**Oggetto:** D.lgs. 152/06. Parte Seconda Titolo III bis.

Istanza di modifica sostanziale dell'A.I.A. n. DPC026/283 del 25/11/2022 e AIA n. DPC026/34 del 16/02/2023, ai sensi dell'art. 29-nonies del D.Lgs. 152/2006 – Impianto di Trattamento Rifiuti Ospedalieri Ditta S.ATE Srl di Atesa - IPPC-CH-007  
Riscontro alla nota della Regione Abruzzo prot. RA 0181522/24 del 03/05/2024 (prot. Arta n. 16193 del 03/05/2024).

**RELAZIONE ISTRUTTORIA PER CONFERENZA DEI SERVIZI DEL 05/06/2024**

**Impianto:** Ditta S.ATE Srl

FIGURA 3: ALLEGATO AIA\_DOC\_4.2

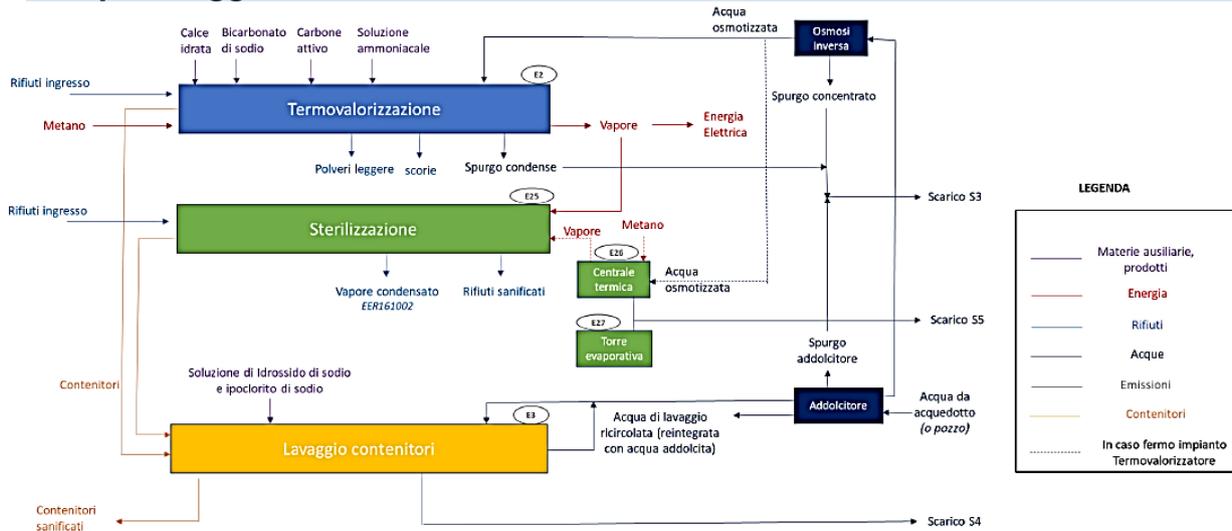
⇒ Nello schema a blocchi è riportata la linea di triturazione dei contenitori.

- Si chiede alla ditta di chiarire se intende effettuare tale attività o trattarsi di un rifiuto e in tal caso lo schema a blocchi dovrà essere modificato.

È stato aggiornato l'elaborato AIA\_DOC\_4.2 Schema di flusso produttivo eliminando la linea di triturazione.

3. La ditta ha correttamente aggiornato lo schema a blocchi che di seguito si riporta aggiornato

Figura 1 – Posizione piezometri per ricostruzione piezometrica

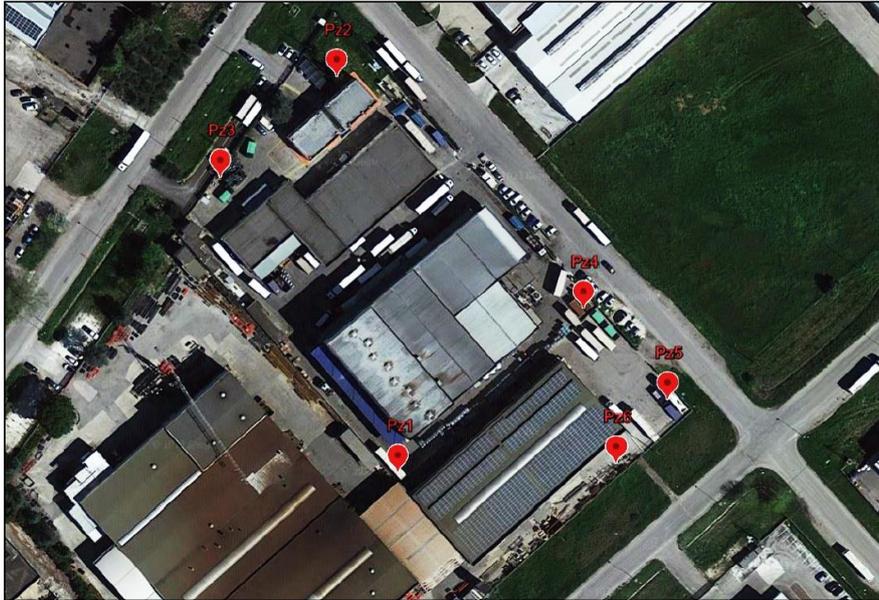
*Si evidenzia che dalla ricostruzione piezometrica ricostruita è necessario:*

- *In riferimento all'attuale impianto, integrare la rete piezometrica con un piezometro di valle idrogeologica ubicato nella porzione sud (lato destro) dell'impianto;*

- *estendere la rete di monitoraggio mediante la realizzazione di almeno n. 2 piezometri a valle del nuovo impianto.*

*La ricostruzione piezometrica dovrà essere effettuata utilizzando tutti i piezometri presenti e quelli di nuova realizzazione.*

Ai piezometri esistenti, come richiesto, si prevede di aggiungere i piezometri Pz4, Pz5 e Pz6 posizionati come riportato nell'immagine seguente.

A tal riguardo è stato opportunamente aggiornato l'elaborato AIA\_DOC\_12.1 Piano di Monitoraggio e Con-

**20. Si ritiene che la ditta, per il primo anno di monitoraggio, debba eseguire con frequenza semestrale la ricostruzione piezometrica e le analisi su tutti e sei i piezometri esistenti e di nuova realizzazione. A valle dei risultati del primo anno, Arta si riserva eventualmente di modificare la frequenza di monitoraggio.**

Figura 8: Guardia idraulica ammoniacale

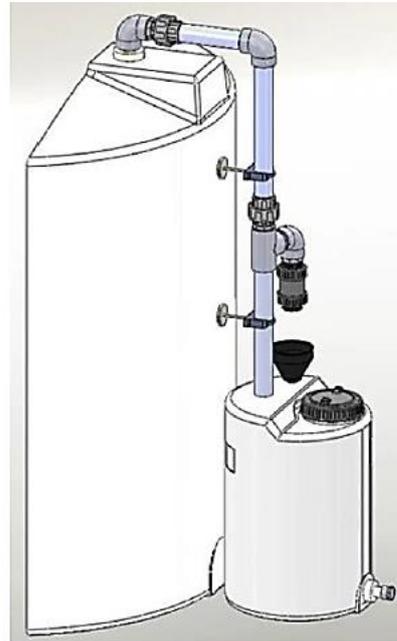
⇒ La ditta utilizzerà per il DeNOx quale reagente l'ammonica al 30% in soluzione. Si ritiene che la ditta debba dotare il serbatoio di guardia idraulica e inserire lo sfiato sul QRE.

Inseriremo la guardia idraulica con controllo manuale e manderemo lo sfiato verso il forno in condizioni operative.  
La guardia idraulica sarà del tipo mostrato nella relazione tecnico descrittiva PRO\_DOC\_1.1 revisionata

**27. Si prende atto di quanto relazionato, il QRE deve essere comunque aggiornato con l'introduzione dello sfiato (attivo quando l'impianto di termovalorizzazione è fermo)  
Essendo dotato di guardia idraulica tale camino sarà esonerato dagli autocontrolli periodici.**

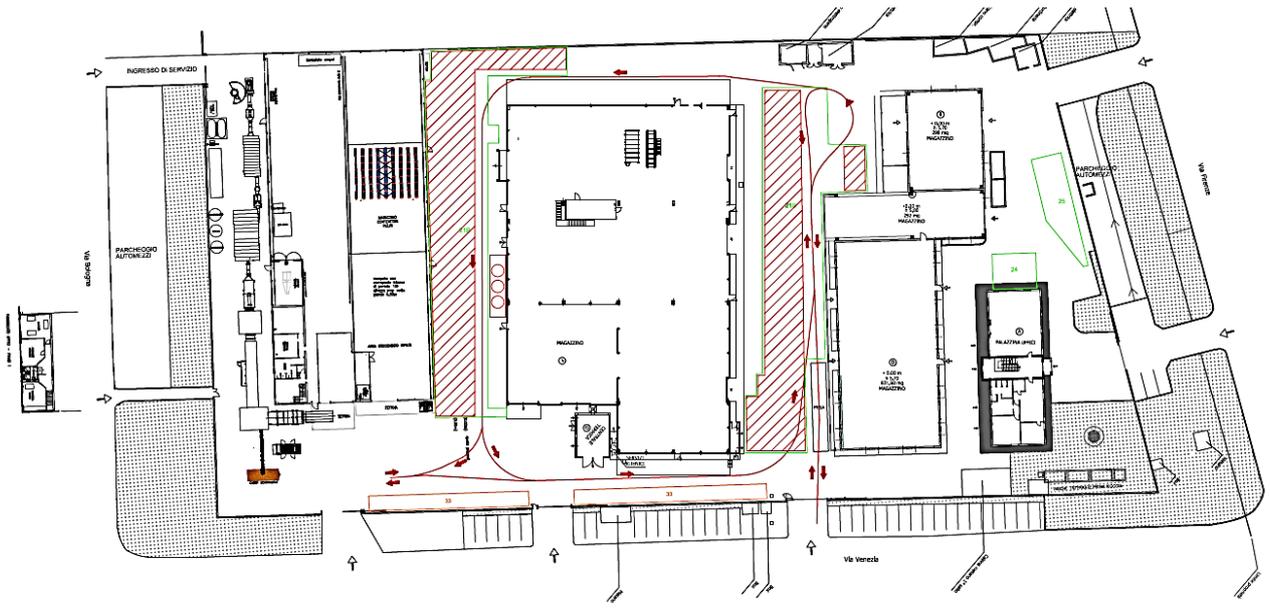
- ⇒ Si chiede alla ditta di indicare la capacità istantanea delle aree di stoccaggio dell'impianto con preciso riferimento superfici/volumi/altezze.
- ⇒ La ditta non ha compilato in maniera completa la tabella G.1.1 dell'ETD come richiesto. Si chiede di aggiornare tale tabella con tutti i rifiuti in ingresso all'impianto specificandone lo stato fisico. (S,L)

Nell'elaborato grafico AIA\_DOC\_9.1 Planimetria aree di stoccaggio già agli atti era inserita la tabella con i volumi istantanei, le superfici e le altezze di tutte le aree di stoccaggio dell'impianto. Tale tabella aggiornata anche con le richieste del punto successivo (rif. pag. 17 - sub ID a) è presente anche nell'aggiornamento dello stesso elaborato AIA\_DOC\_9.1 ed è stata inserita anche nella tabella G 1.2.1 dell'Elaborato tecnico descrittivo.

### **28. La documentazione risulta correttamente integrata, la planimetria rifiuti aggiornata è quella aia\_doc\_9.1**

Figura 5: Riempi big-bag

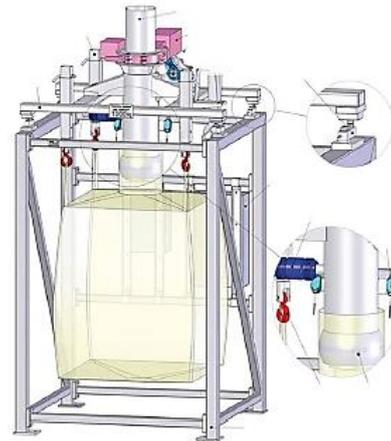
- Dalla planimetria DOC 9.1, sembra che l'area 29 destinata allo stoccaggio delle ceneri leggere sia interna al capannone. Chiarire se l'aria all'interno è captata e inviata ad un punto di emissione, se il sistema di aspirazione è opportunamente dimensionato allo scopo di garantire opportuni ricambi d'aria ovvero impedire emissioni diffuse.
- Chiarire se la pavimentazione interna è stata opportunamente impermeabilizzata

Per lo stoccaggio delle polveri leggere verranno utilizzati dei big-bag, i quali saranno stoccati nell'area dedicata prima del conferimento presso terzi.  
Al loro riempimento, i big-bag saranno completamente chiusi prima del loro trasferimento in area di stoccaggio.  
Maggiori dettagli sul sistema sono presenti nella Relazione tecnico-descrittiva PRO\_DOC\_1.1

### 33. La soluzione proposta appare idonea

FIGURA 6:PLANIMETRIA 6.1

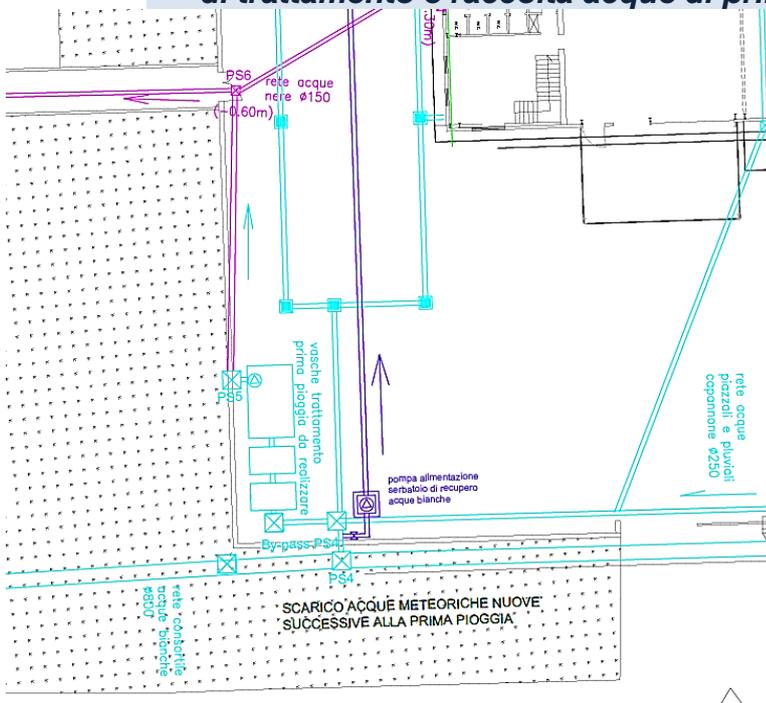
- Nella planimetria rete idrica AIA DOC 6.1 datata 09/06/2023 è prevista una condotta di colore viola dalla vasca di prima pioggia ad un serbatoio denominato “Serbatoio Acqua”. Indicare il volume del serbatoio e come avviene l’invio di tali acque all’interno del ciclo produttivo e dare evidenza del collegamento esistente.

**53. La risposta circa l'utilizzo esclusivo di S8 per le acque di prima pioggia oppure anche il riutilizzo in produzione non è stata fornita. Tuttavia il collegamento con la produzione appare evidente (linea verde della planimetria aia doc\_6.1)**

**56. La planimetria 6.1 non riporta lo scarico S8. Inoltre dalla planimetria sembrerebbe che al serbatoio da 30 mc siano inviate le acque di seconda pioggia ( prossimità del pozzetto PS 4)**

- Chiarire la dicitura acque nere (domestiche?)
- Dettagliare i criteri di progettazione e i trattamenti presenti nel sistema di trattamento e raccolta acque di prima pioggia.
